SICHERHEITSMITTEILUNG für Gurtzeuge

Nummer: 10/2013

Betroffene Muster: alle Gurtzeuge

Grund: Vorkommnis : Pilot Chute in Tow durch falsch verlegten Pin am Hauptschirm bei einem Wings-Gurtzeug, siehe Anhang.

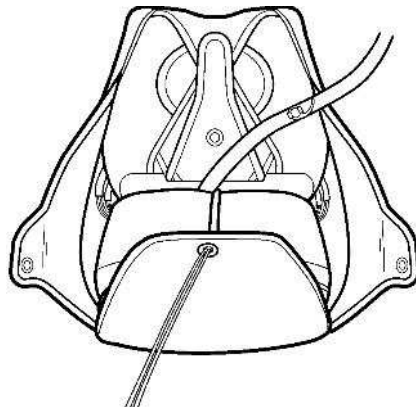
Vor fünf Wochen kam es im Rahmen des Ö-Rekordtrainings zu einem Pilot Chute in Tow. Die Ursache war, dass der Pin im Kontrollfenster des Bridles blockiert war. Die von Thomas Lewetz angefertigten Bilder wurden an den Hersteller mit der Bitte übermittelt, eine Lösungsmöglichkeit zur Vermeidung ähnlicher Vorfälle zu finden. Von Seiten des Fallschirmshops wurden dabei folgende Lösungen an den Hersteller übermittelt:

- Änderung der Anbringungspunkte des Pins am Bridle – mehr Abstand bzw Montage an der Rückseite des Bridles (vom Kontrollfenster abgewandt)
- Vergrößerung des Kontrollfensters
- Änderung des Bridle-Routings

„I talked to Henri. We looked at the bridle/pin/window. Although he doesn't think it is a problem when the bridle/pin is routed correctly, with the bridle on the right, and the pin pointing to the left and up, he understands that some people don't pack this way. He has decided to make the distance from the pin to the window more. Now, even if a bridle gets folded over the pin, or the pin rotates toward the bridle, the pin won't catch on the window as the distance is further away now.“

Wir haben uns Bridle und Kontrollfenster angesehen (...) Er (Anm: Henri/Masterriger bei Wings) denkt nicht, dass es zu Problemen kommt, wenn Pin und Bridle korrekt verlegt sind – Bridle verläuft rechts, Pin zeigt auf die linke Seite und nach oben. Wir verstehen aber, dass nicht alle Springer so packen. Unsere Lösung ist, den Abstand zwischen Pin und Kontrollfenster zu vergrößern. Auch wenn dann das Bridle über den Pin gefaltet wird oder der Pin über das Bridle rotiert, kann sich der Pin nicht mehr im Kontrollfenster verfangen.
